**CITTÀ DI FOLIGNO**  
AREA URBANISTICA ED EDILIZIA

# PRG '97

## **VARIANTE**

**RETTIFICA ERRORI MATERIALI E AGGIORNAMENTO PER  
RECEPIRE OPERE PUBBLICHE**

## RETTIFICA ERRORE

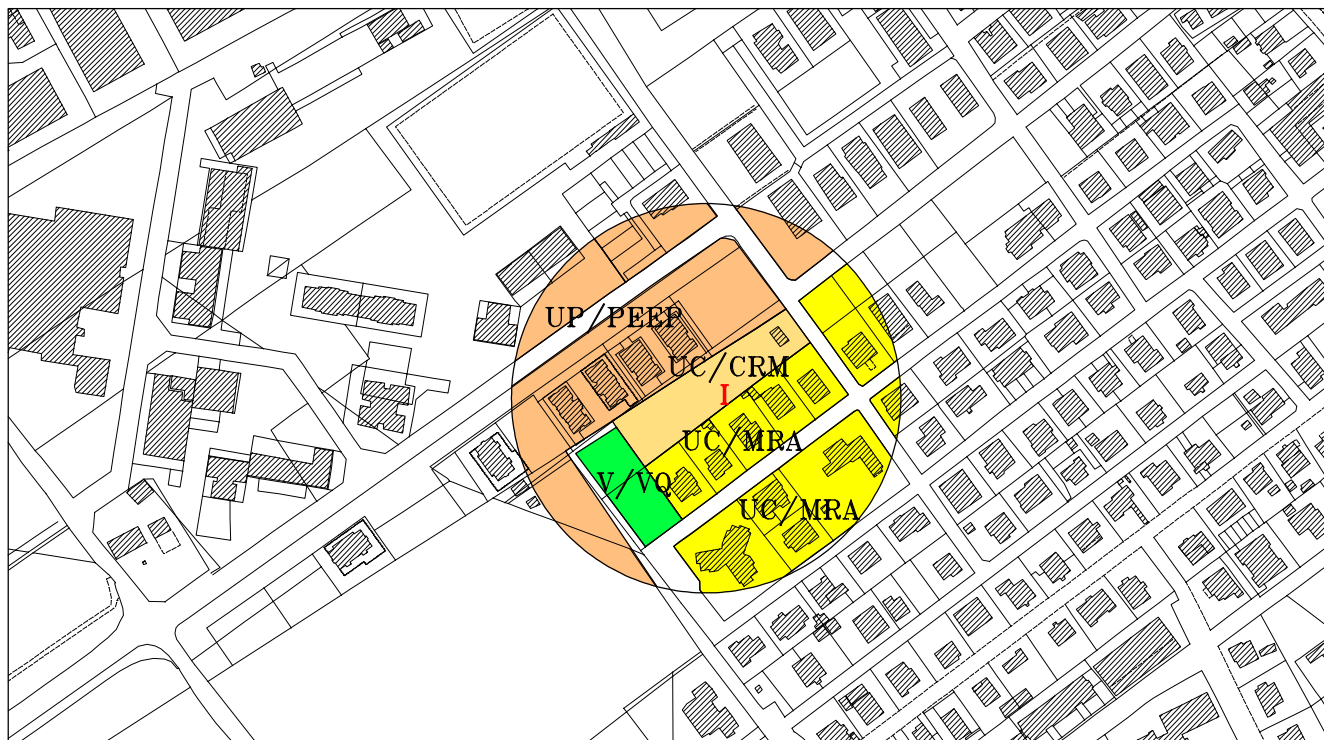
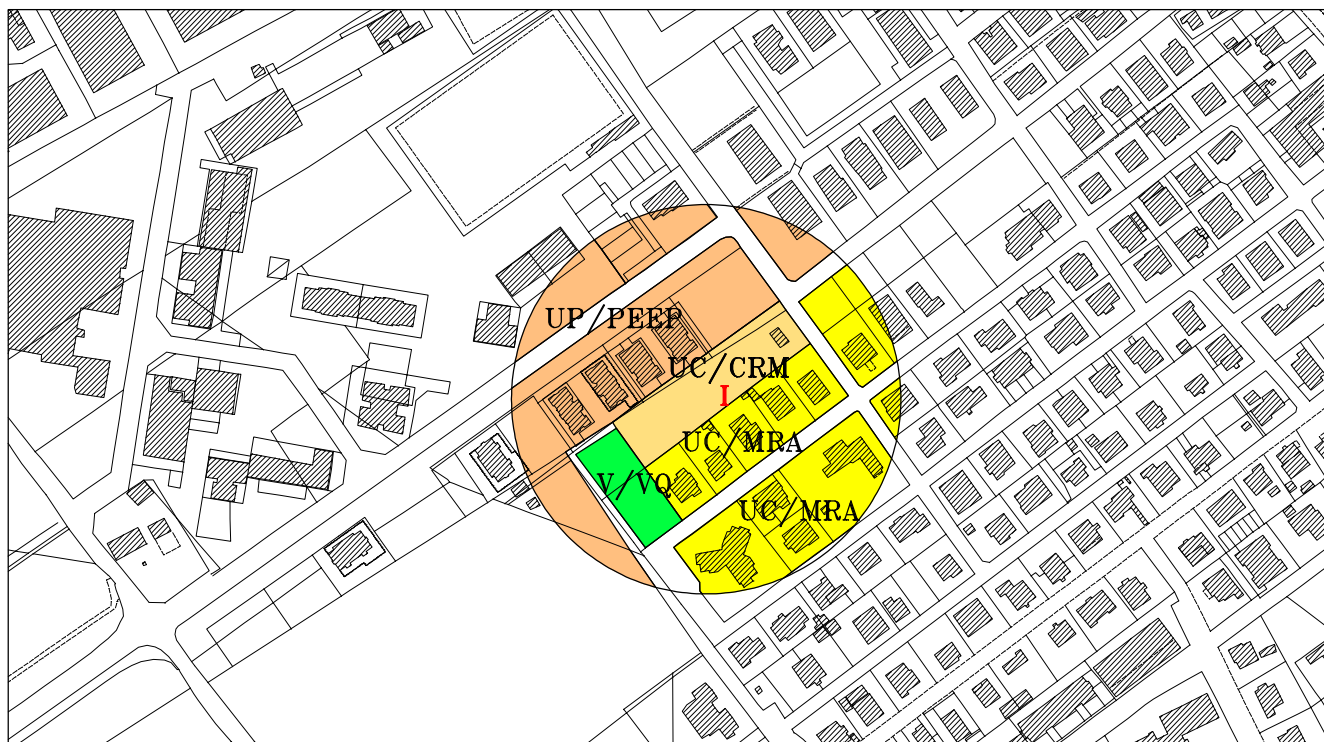
La delimitazione del comparto interessato dal PEEP zona "D", individuato come UP/PEEP non corrisponde alla previsione dello strumento attuativo ed ha interessato un'area privata classificata UC/CRM. Si propone di rettificare detto errore confermando, per l'area privata, la classificazione della restante porzione come UC/CRM.

RETTIFICA ERRORE

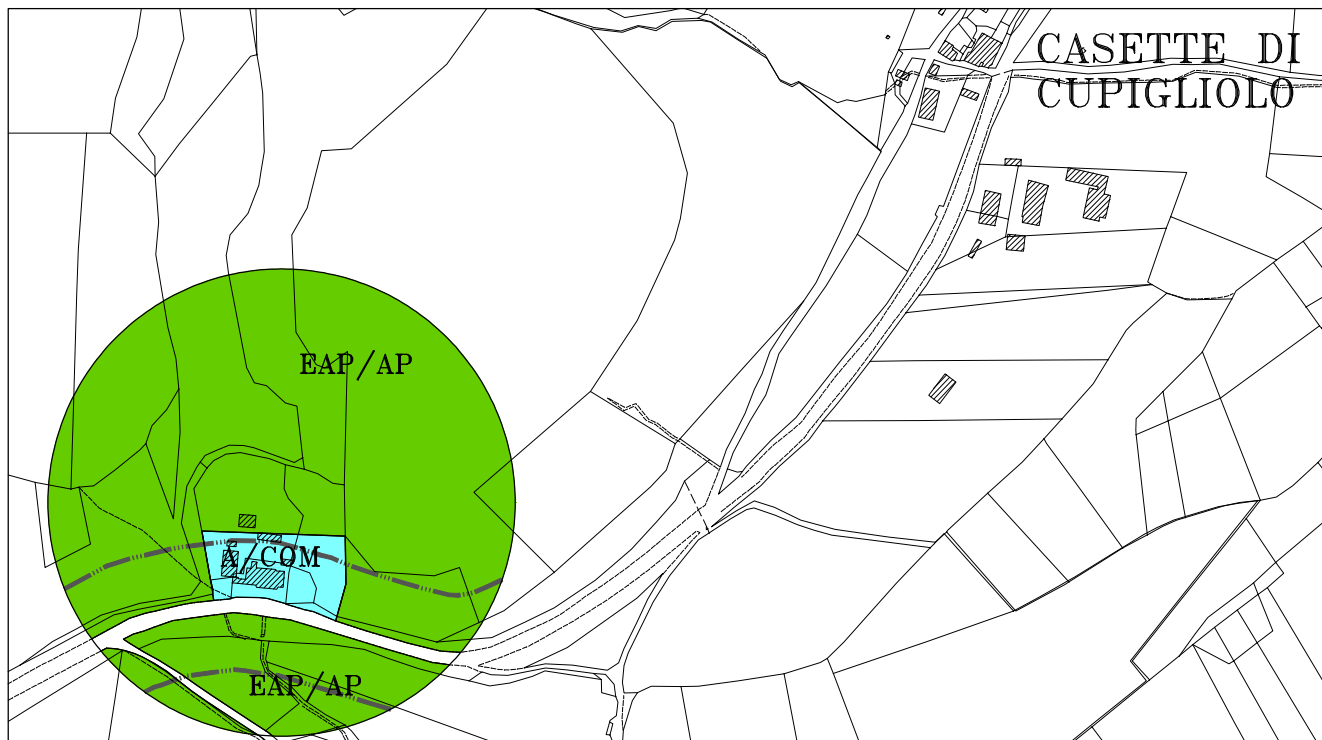
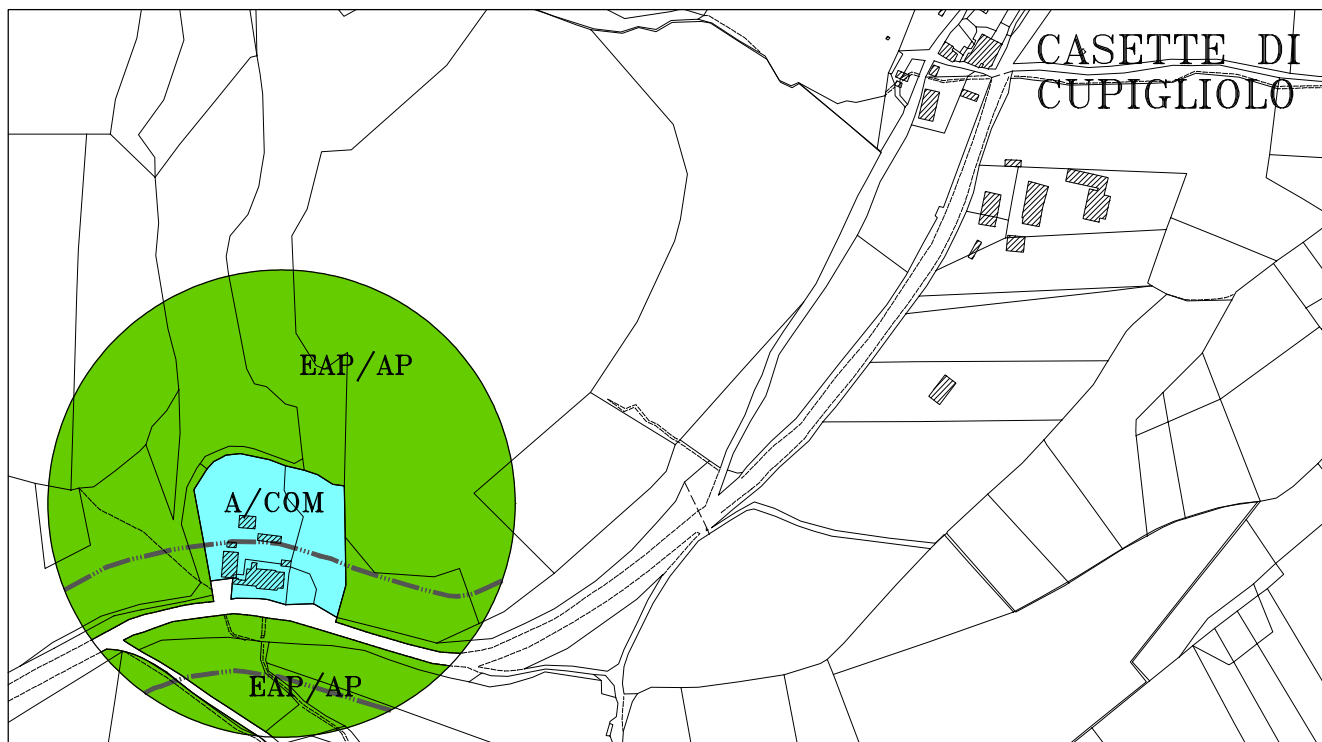
L'area di proprietà ANAS in località "Il Valico" è stata classificata A/COM solo in parte. Si propone quindi di rettificare tale previsione estendendo la classificazione A/COM all'intera proprietà ANAS.

**RETTIFICA ERRORE**

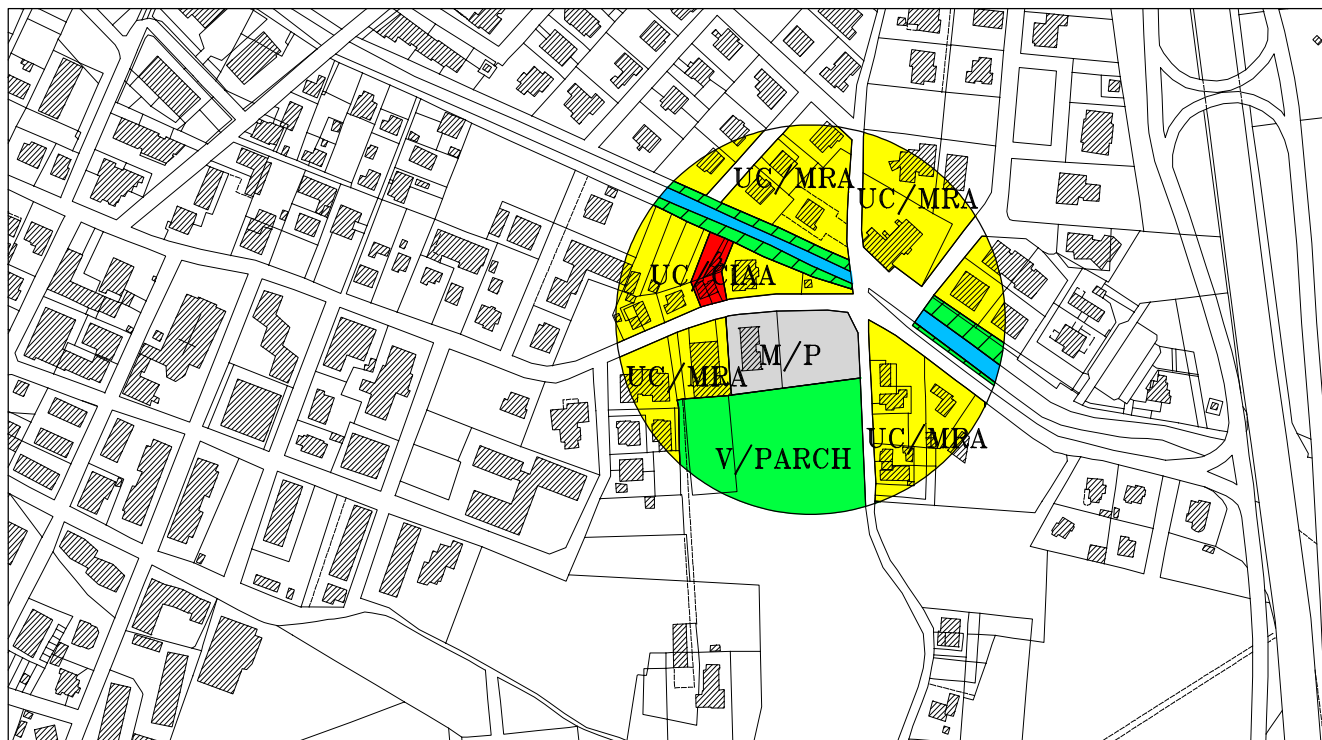
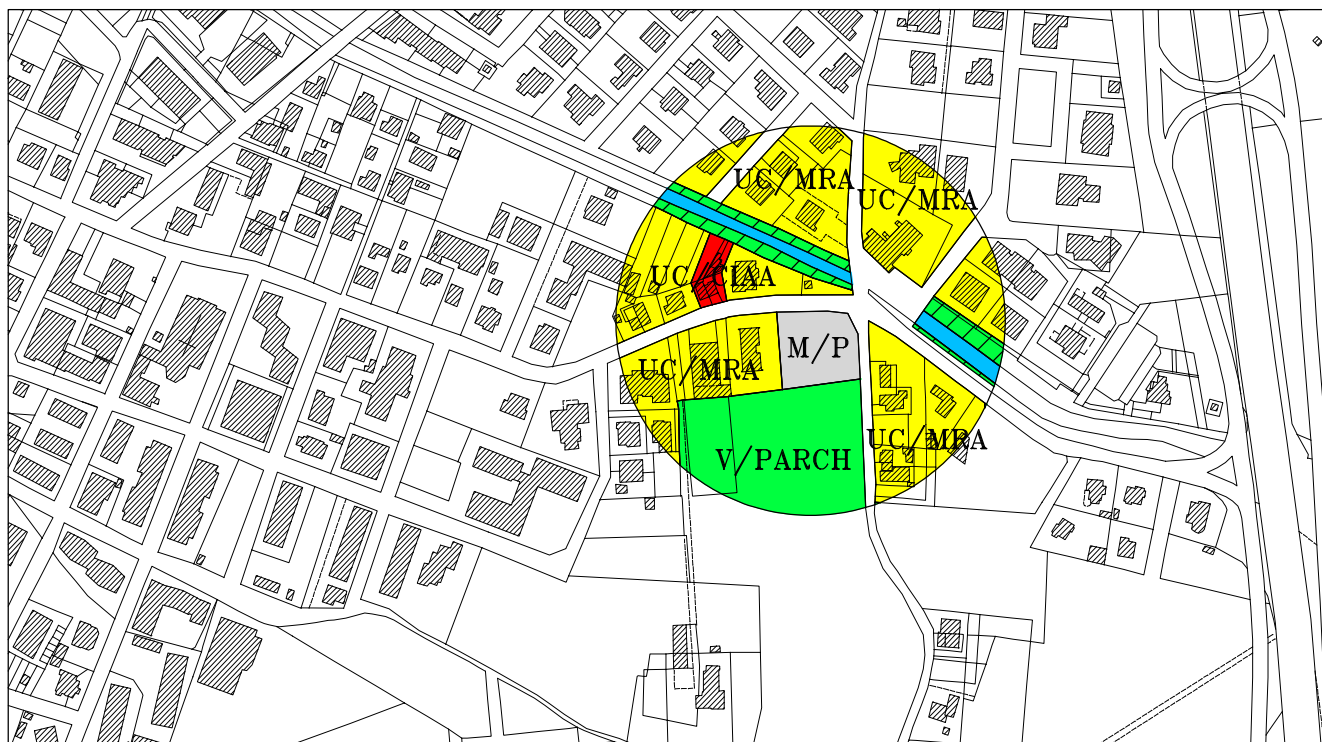
Risulta evidente l'errato inserimento in area M/P di un edificio legittimamente esistente in area precedentemente classificata come zona di saturazione. Si propone di classificare l'area già edificata come UC/MRA coerente sia con quella previgente che con le aree circostanti.

RETTIFICA ERRORE

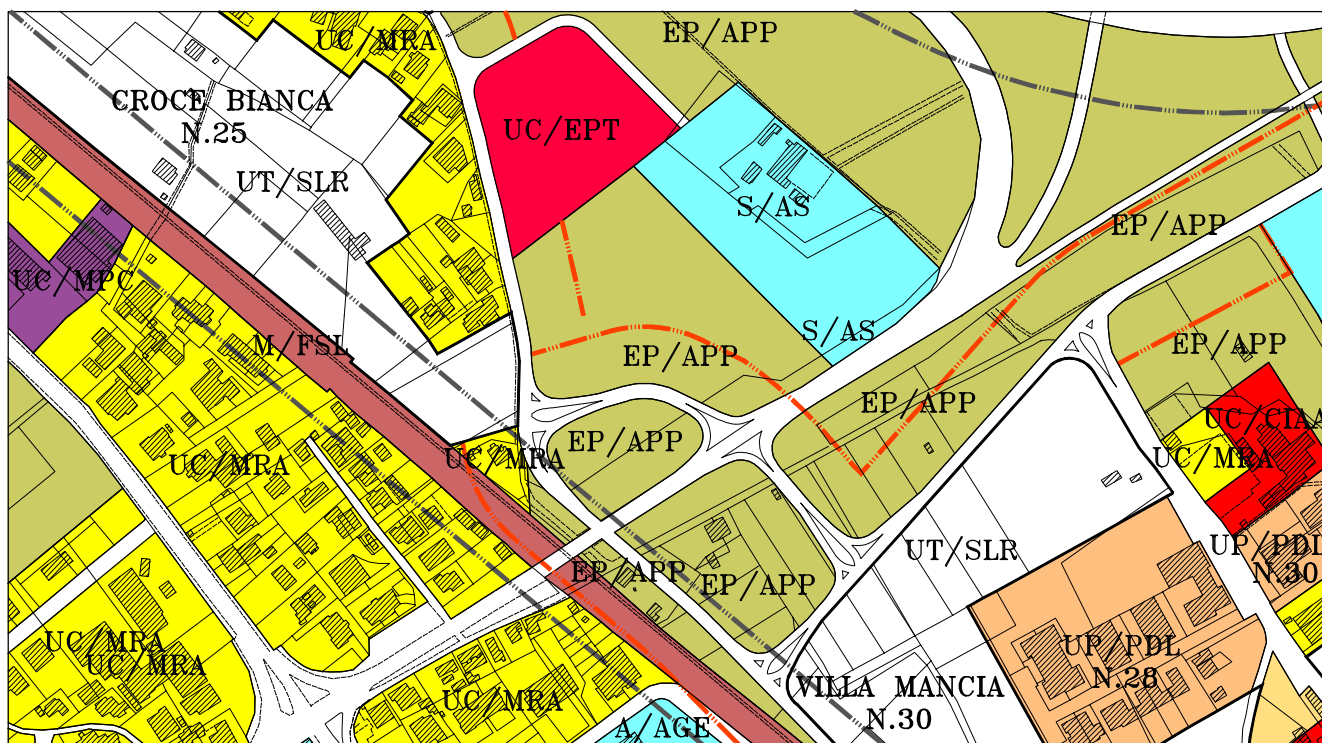
L'Ambito n. 26 denominato "Mameli" è classificato come UT/SLR ma la porzione, molto ridotta, ricadente nella Tavola 12 è stata erroneamente indicata come UT/SLAD.

AGGIORNAMENTO

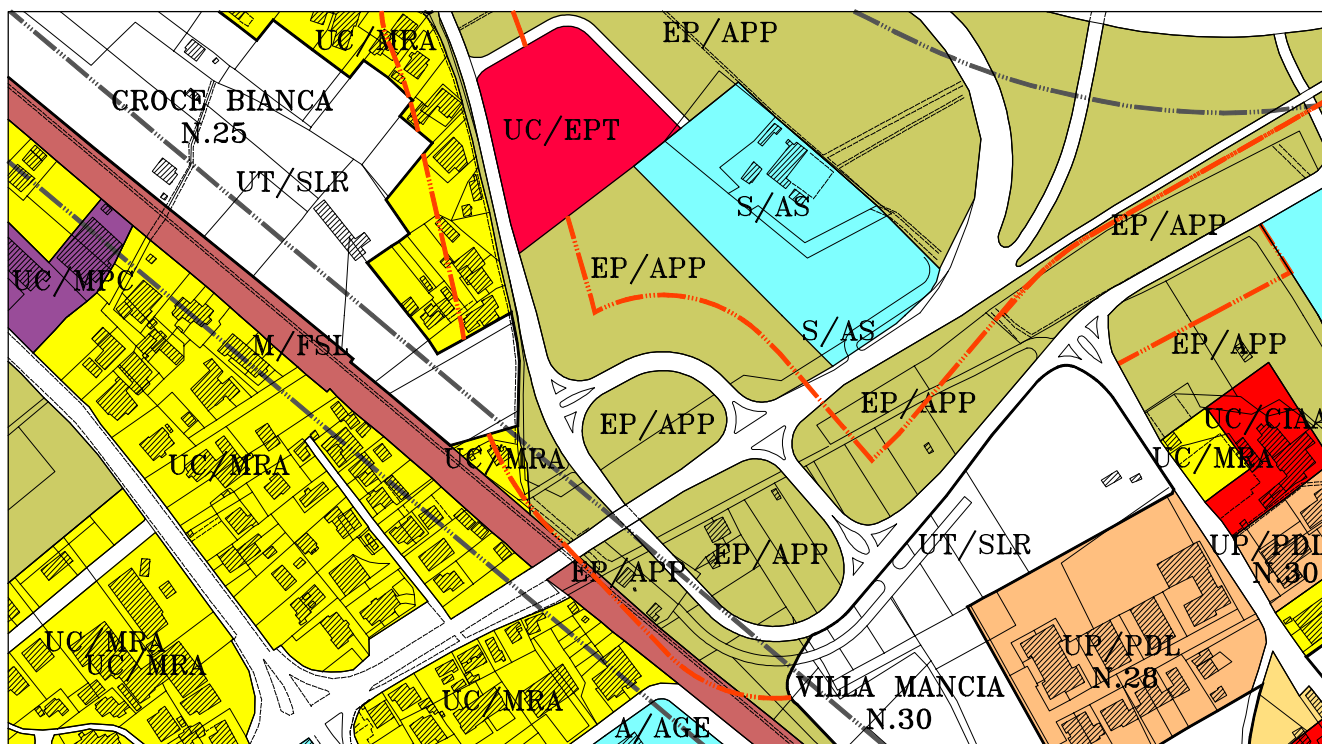
Si è provveduto ad inserire strada per Croce Bianca e lo svincolo della Protezione Civile come da progetto approvato adeguando di conseguenza le previsioni connesse.

**RETTIFICA ERRORE**

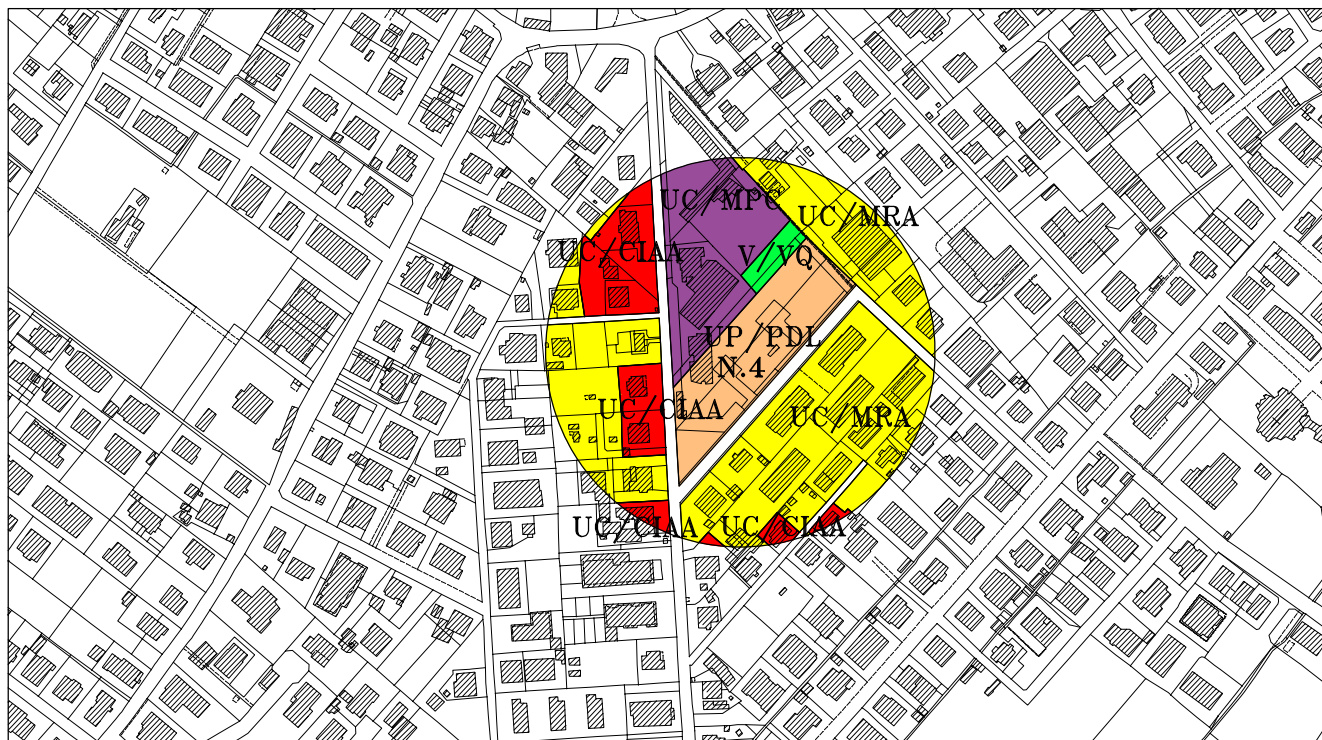
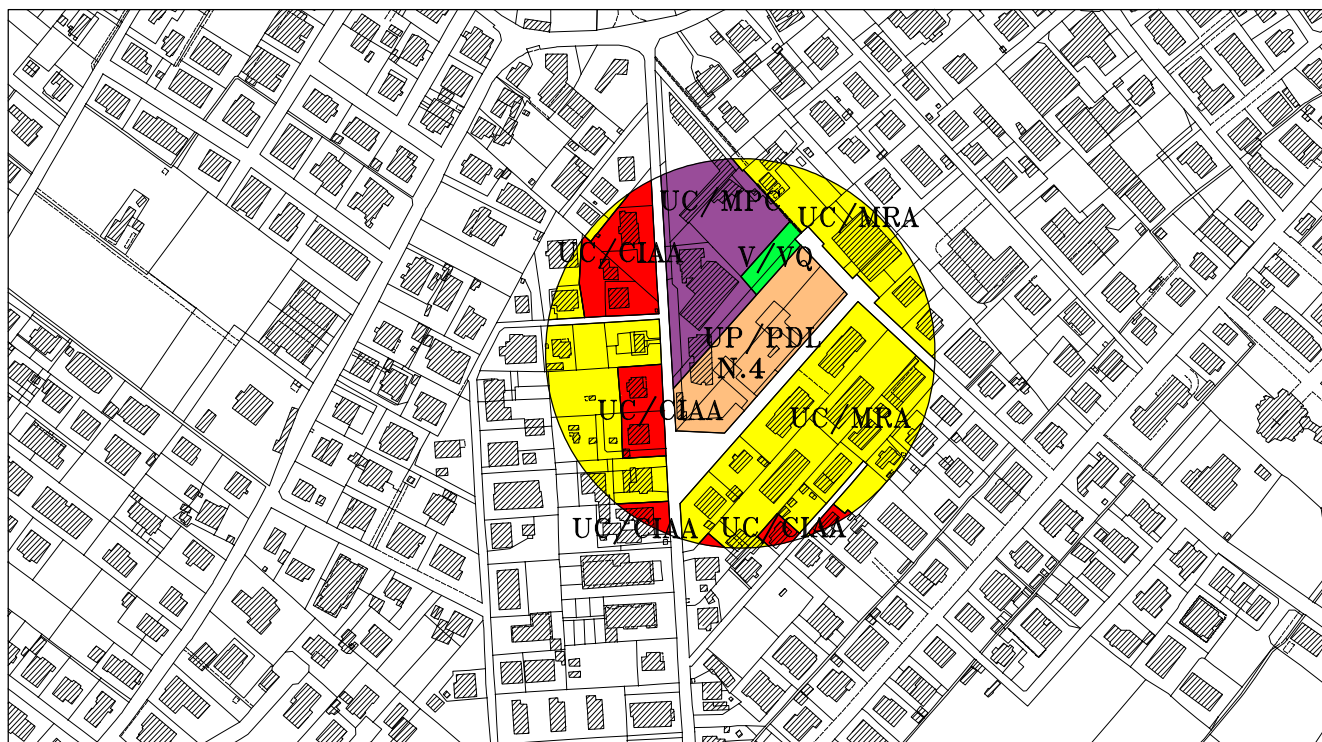
La perimetrazione dell'area oggetto di disciplina pregressa UP/PdL non corrisponde con quella interessata dallo strumento attuativo e con la situazione effettiva della viabilità circostante. Si propone quindi la conseguente rettifica.
